**AGENTURA OCHRANY PŘÍRODY  
A KRAJINY ČESKÉ REPUBLIKY**  
organizační složka státu

**ODBORNÉ STANOVISKO  
z hlediska bezpečnosti pro volně žijící ptáky**

**Předmět odborného stanoviska**  
Konzola pařát III-N-JB kat. č. 784-00 + neodpínaný kabelový svod

**Výrobce**  
ENERGETIKA SERVIS s.r.o.  
Křižíkova 1690, 37001 České Budějovice

Příloha č. 2: Rozměrový náčrt Konzola pařát III-N-JB kat. č. 784-00+ neodpínaný kabelový svod

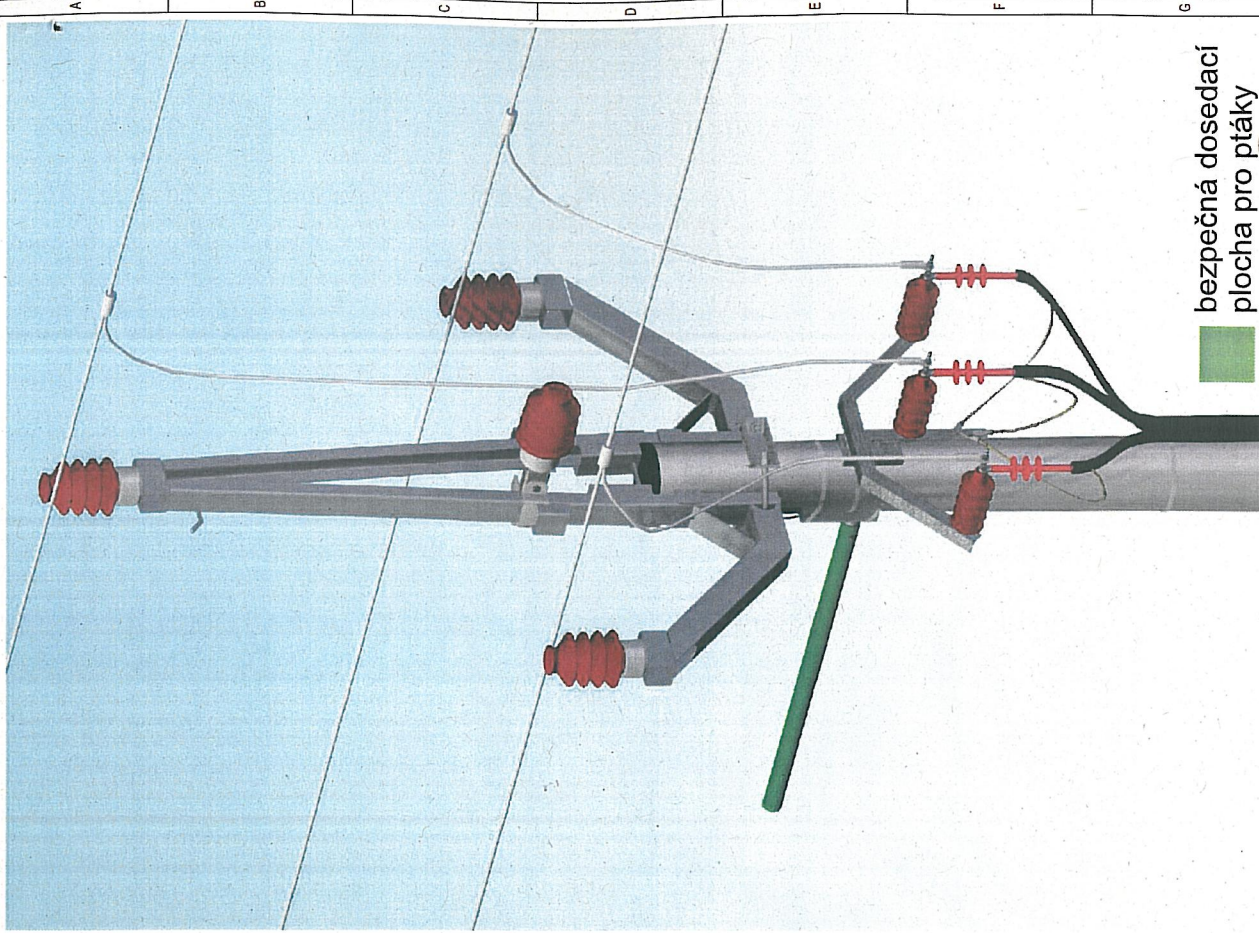
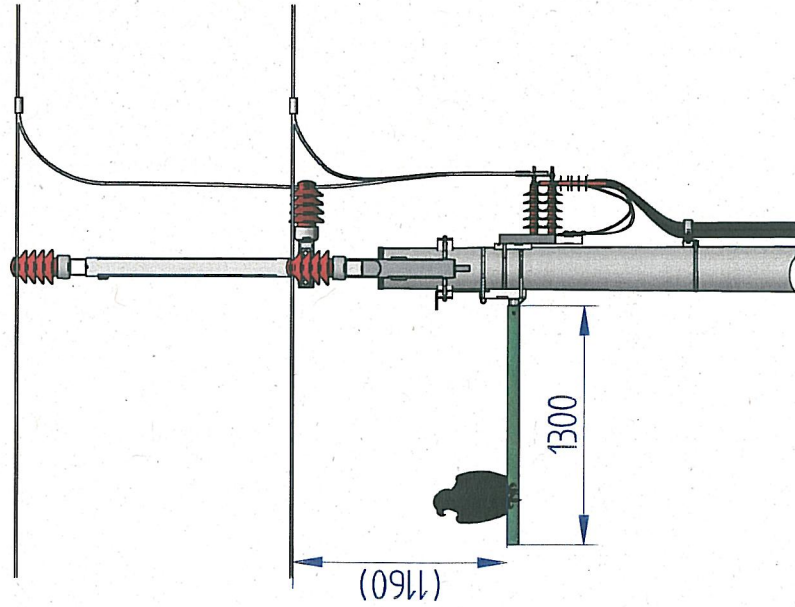
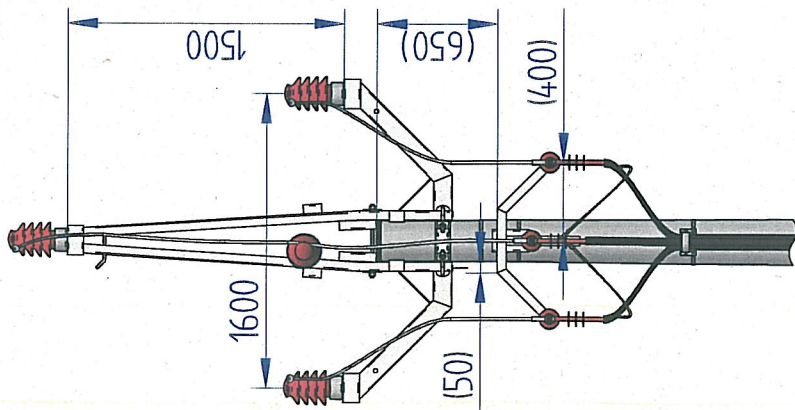
Na konzolách typu Pařát byly prokázány ojedinělé úhyny větších druhů ptáků při pokusu o dosednutí na šikmá ramena konzoly. Toto riziko by mělo být eliminováno instalací speciálních bidel umístěných pod hlavní konzolou. Dosavadní monitoring účinnosti těchto bidel prokázal, že ptáci velikosti káněte skutečně bidla k dosedání využívají. U menších dravců (zejména poštolka obecná) byly zaznamenány pokusy o dosednutí na vodorovnou výztuhu mezi bočními a středním ramenem konzoly. U ptáků velikosti poštolky je však úraz proudem při tomto způsobu dosednutí díky tělesným proporcím prakticky vyloučen. Výrobce navrhl navíc v místě napojení bočních ramen konzoly umístění šikmých vzpěr, které plní funkci optické i funkční bariéry. Uvedená bariéra omezí náhodné pokusy o dosedání ptáků větších rozměrů, u kterých může v těchto případech dojít k úrazu. Navíc omezuje možnost kontaktu ptáka se svislým středovým vodičem. Taktéž konzola izolátorů kabelového svodu je navržena se skosenými rameny, aby ptáci neměli možnost na ní dosednout a přiblížit se tak ke svislému svodu vodičů. Určité riziko představuje prostor, na kterém je upevněn středový horizontální izolátor hlavní konzoly. Na tento rovinný prvek mohou teoreticky dosedat menší druhy ptáků. Vzhledem k tomu, že středový vodič není izolován, mohlo by zde dojít k úrazu. Na druhou stranu je zde ale nabídka dosedacího bidla a je pravděpodobné, že naprostá většina ptáků ji využije. Z praxe nejsou známy úhyny ptáků tímto způsobem, proto nepovažujeme v tuto chvíli za nutné rovinnou plochu jakýmkoli způsobem zabezpečit. Podle současných znalostí dosedací bidlo tedy pravděpodobně nezajistí stoprocentní bezpečnost, ale společně s navrženými zábrany omezí riziko úrazů na minimální úroveň. Konzola Pařát s neodpínaným kabelovým svodem s bidlem je pro ptáky jednoznačně bezpečnější, než tatáž konzola bez bidla a zábran. Navržené parametry bidla (63 mm průměr, zdrsňená povrchová úprava, délka 130 cm) považujeme za optimální. V případě užití tohoto typu konzoly v praxi, doporučujeme bidly osazovat každý sloup dle předložené dokumentace.

bezpečná došedací  
plocha pro ptáky
